Číslo jednací
KUJI 16606/2017

Veřejná zakázka na stavební práce ev. č. Z2017-002308
„Nemocnice Nové Město na Moravě – pavilon dětského oddělení“
– vysvětlení zadávací dokumentace 9

Přibližné členění viz detail níže

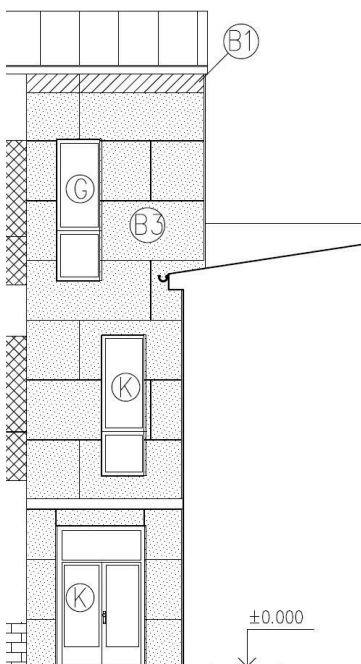
U pozice okna O-231 není uveden rozměr a členění. Rovněž je toto okno s požadavkem na požární odolnost EI30 DP1 – viz předchozí dotaz. Žádáme o upřesnění.

Rozeř okna dle stávajícího prvku cca 900 x 2850, přesný rozeř a členění stáv. okna nutno před výrobou zaměřit. Materiálově taktěž hliníkové profily s požární odolností – viz předchozí odpověď.
